ETESA
Empresa de Transmisión Eléctrica, S.A.

Respuesta a Comentarios y Observaciones al PESIN 2019

RESPUESTA A COMENTARIOS RECIBIDOS AL PESIN 2019

RESPUESTA A LOS COMENTARIOS DE ASEP (Nota No. DSAN 2323-2019)

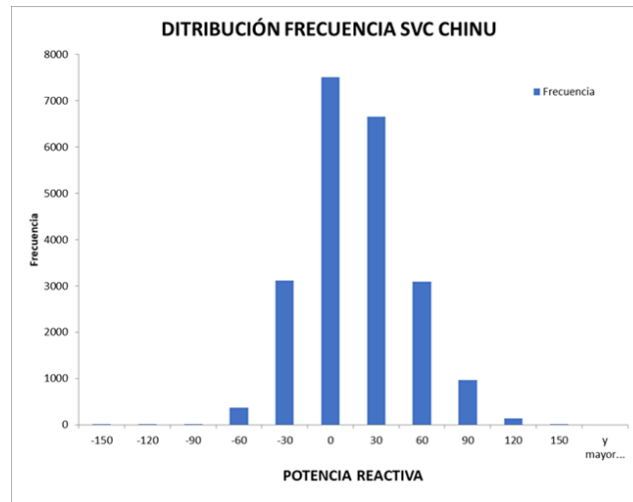
7. Se incluirán los análisis pertinentes de los demás proyectos de largo plazo.
8. Se incluye lo solicitado en el documento final. Con respecto al escenario de demanda baja. Al revisar la data se puede apreciar que la diferencia entre el escenario bajo y el escenario moderado es mínima, como se puede observar a continuación.

Debido a lo antes expuesto, se concluye que un estudio del escenario de demanda baja no presentará hallazgos importantes con respecto al escenario de demanda moderado, que infieran en los resultados del Plan de Expansión.

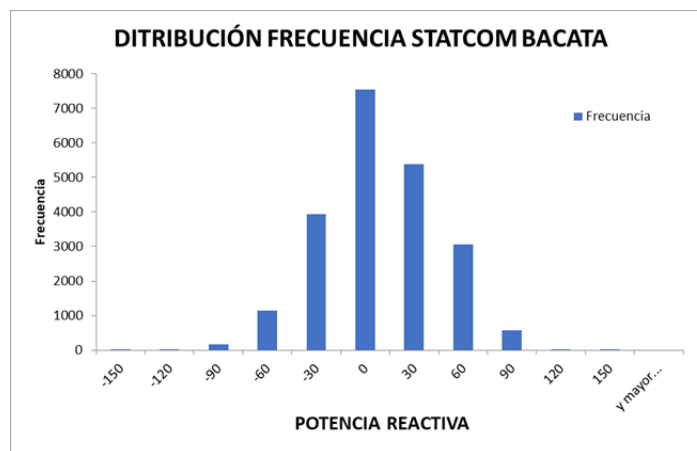
9. Se incluyen los análisis solicitados en el documento final.
10. No entendemos este comentario de la ASEP puesto que todos los equipos de compensación reactiva (bancos de capacitores, STATCOMs y reactores), han sido considerados de acuerdo a las fechas estimadas de entrada en operación y se considera su operación de acuerdo a las condiciones para las cuales fueron concebidos. Como se ha indicado en reiteradas ocasiones ETESA, desde la conceptualización del proyecto, investigó, consultó y analizó cómo es la operación óptima de estos equipos, y en base a esto se modela el funcionamiento de los mismos en el Sistema Interconectado Nacional.

A continuación, se presenta a manera de ejemplo, cómo operan estos equipos en el sistema colombiano, y que corresponde con la forma en la que ETESA modela los STATCOMS en sus simulaciones:

En la siguiente gráfica se muestra la frecuencia de operación del STATCOM de Bacata durante los últimos 15 meses. Bacata es una Subestación a 500 kV que hace parte de la interconexión de una de las principales áreas del sistema colombiano con el resto del sistema, al ser esta la única entrada a nivel de 500 kV por medio del enlace Primavera – Bacata 500 kV. Este equipo debe mantener siempre un margen de respuesta ante eventos, y es por esto que se observa que su punto normal de operación es de ± 30 MVAR, no obstante el equipo cuenta con una capacidad de 200 MVAR inductivos y 200 MVAR capacitivos.”
